Objet : Modification de l'aire de mouvement et mise en service de 6 postes de stationnement provisoires pendant les travaux d'extension du terminal

Lieu : AD : Martinique Aimé Césaire TFFF

⇒ **Ce SUP AIP AIRAC CAR-SAM-NAM annule et remplace le SUP AIP AIRAC CAR-SAM-NAM 008/22 (CHG : Correction des distances déclarées à partir des TWY et de l'utilisation du poste 9)**

AD 2 TFFF ADC 01

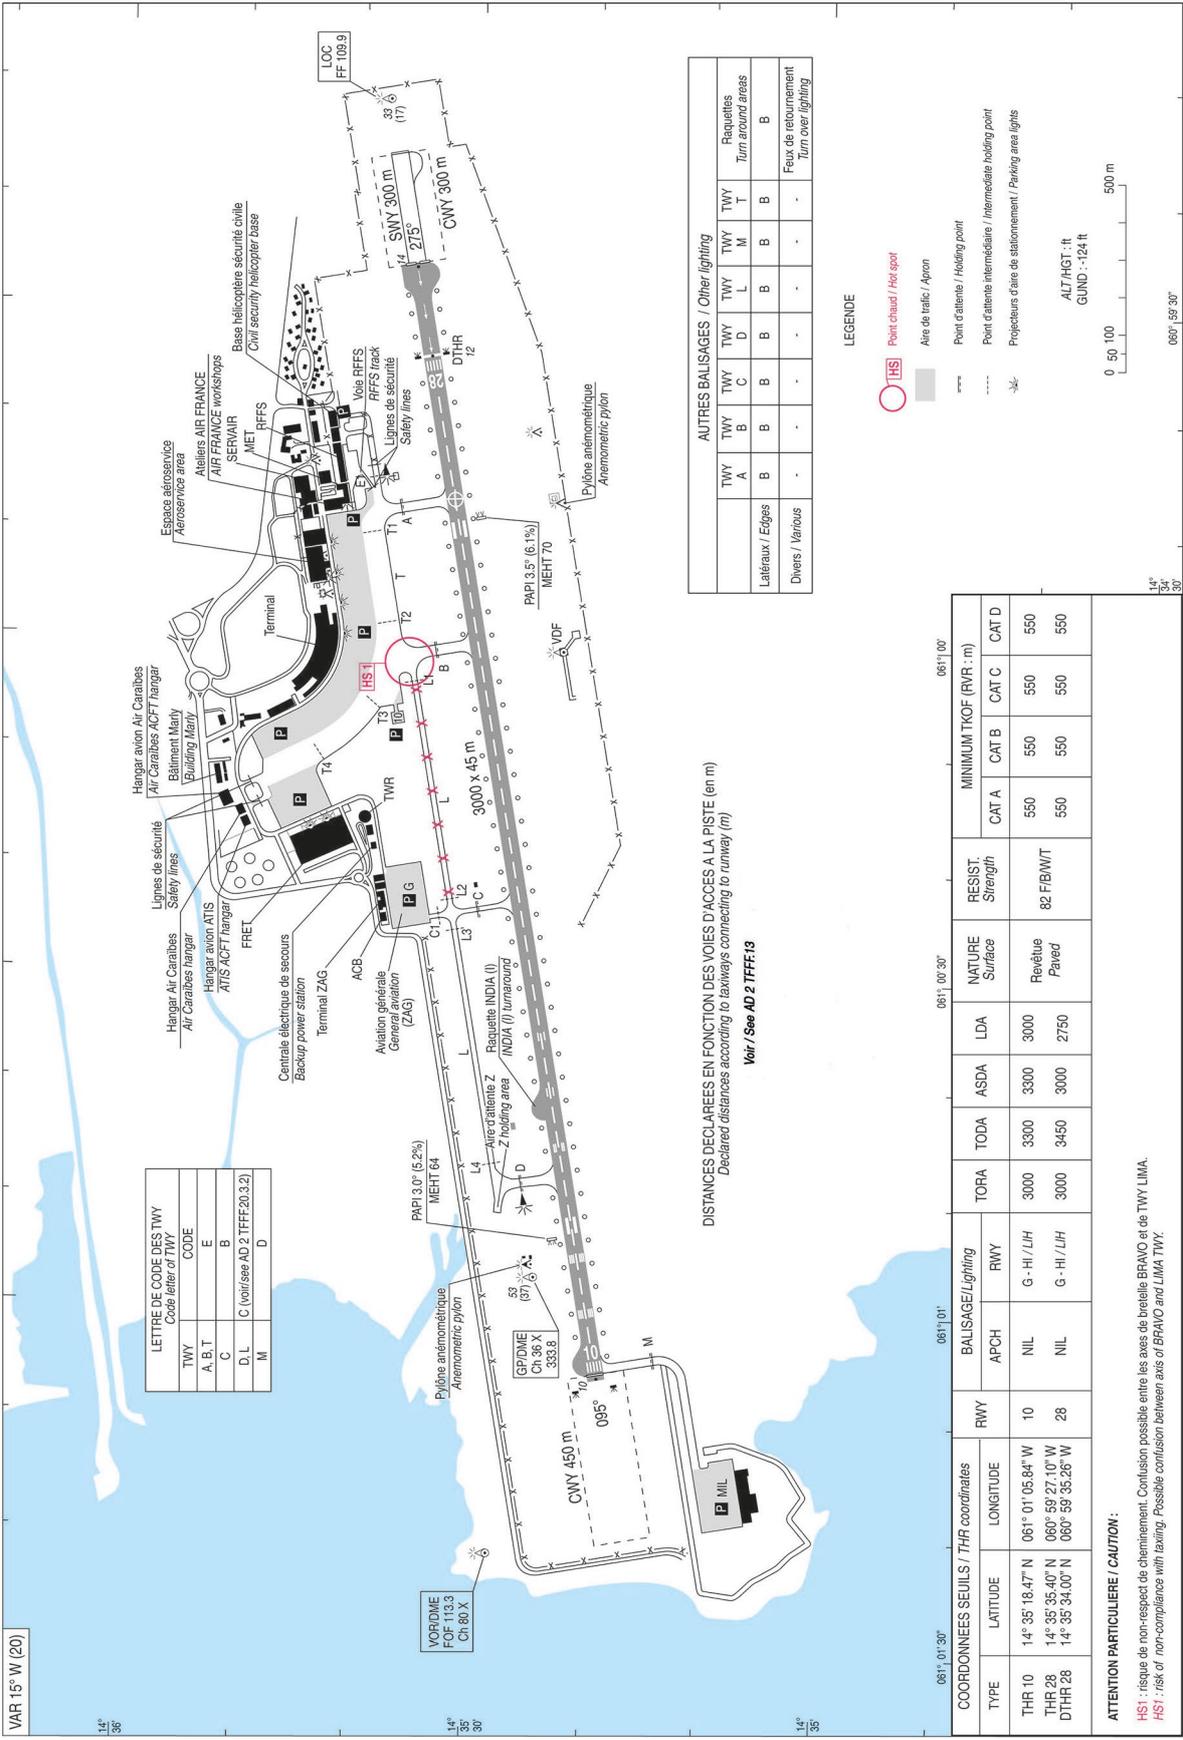
D'autre part, en raison de l'état dégradé de la couche de roulement du TWY Lima, ce SUP AIP intègre sa fermeture, entre les points d'attente intermédiaires Lima 1 et Lima 2 (voir carte ADC 01 en page 2, schéma en page 3, et carte APDC 02 en page 4).

Dans le cadre des travaux, l'aire de trafic à l'Est de l'aérogare est modifiée. Des postes de stationnement sont fermés et des postes de stationnement provisoires nommés P1, R1, R2, R3, R4, R5 sont mis en service. De plus, un dévoiement de la voie de service existante est réalisé au droit de la zone de chantier (voir carte ADC 01 en page 2 et schéma en page 3).

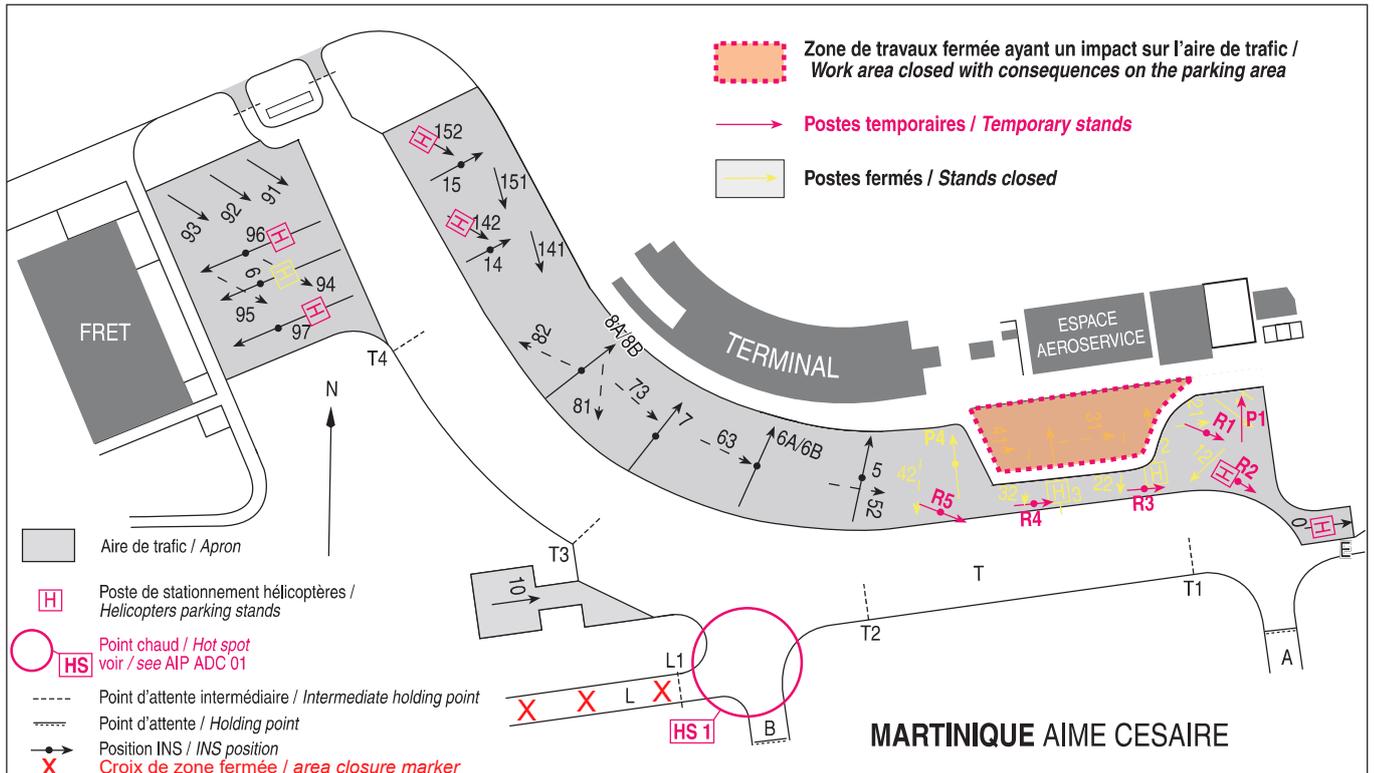
CONDITIONS D'EXPLOITATION DE L'AIRE DE TRAFIC MODIFIEE ET DU TWY A :

Le chantier d'extension impacte les conditions d'exploitation comme suit :

- Postes de stationnement 2, 3, 4, 11, 12, 21, 22, 31, 32, 41, 42 fermés H24.
- Mise en exploitation des postes P1 et R1 à R5.
- Modification du tracé de la voie de service longeant l'aire de trafic face aux nouveaux postes de stationnement.

AIRE DE STATIONNEMENT

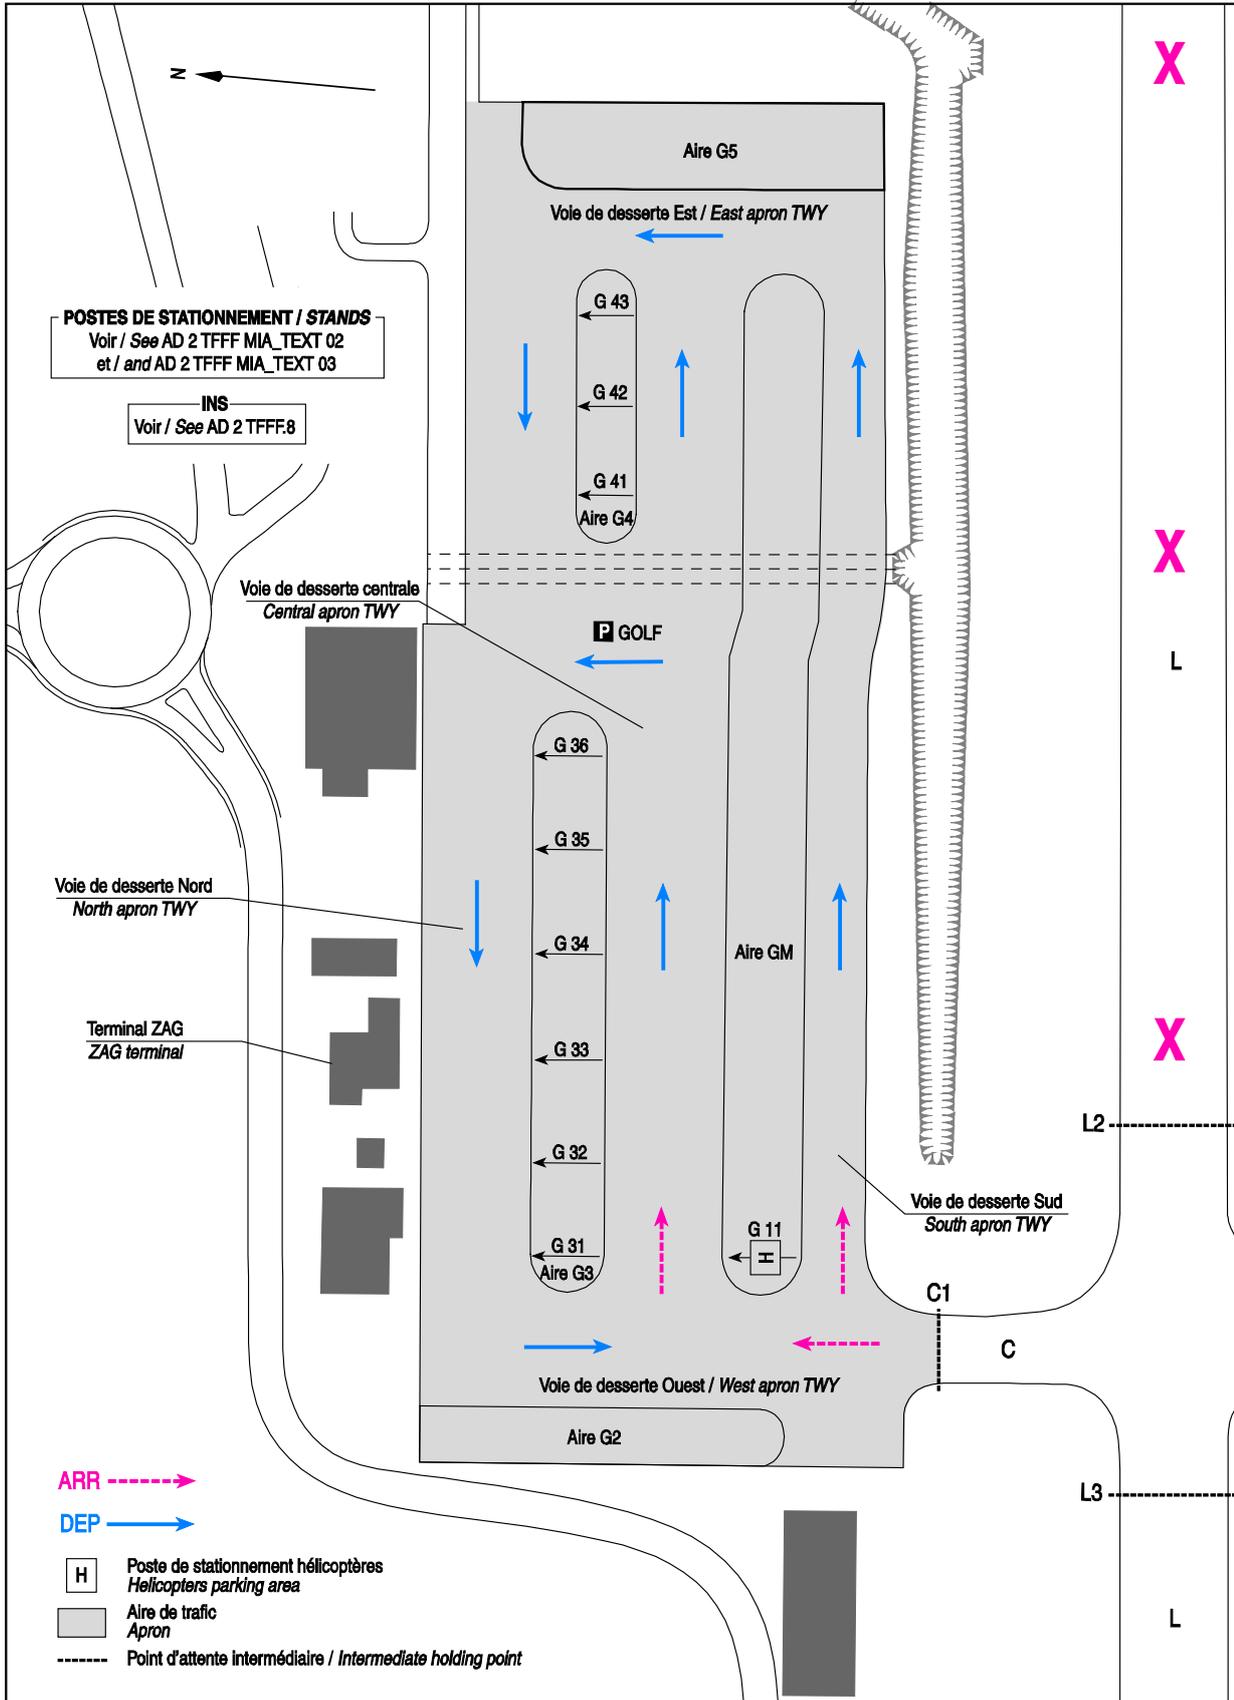
Parallèlement, sur le reste de l'aire de trafic, les conditions d'exploitation de postes de stationnement ont été modifiées pour augmenter la capacité d'accueil d'hélicoptères sur la plateforme (voir schéma en page 3).

Durant la phase de travaux, des points de vérification INS ont été définis pour les postes de stationnement provisoires R1 à R5 pour faciliter l'utilisation des postes de stationnement (voir schéma en page 3).

Les postes de stationnement prévus pour accueillir des hélicoptères sont les suivants : 0, R2, 96, 97, 142 et 152.

- Pas d'hélicoptère autorisé au poste 9.

Pour les B747, ne pas utiliser le TWY A pour dégager la piste 10 lorsque le poste 0 est occupé par un aéronef (souffle sur poste 0).
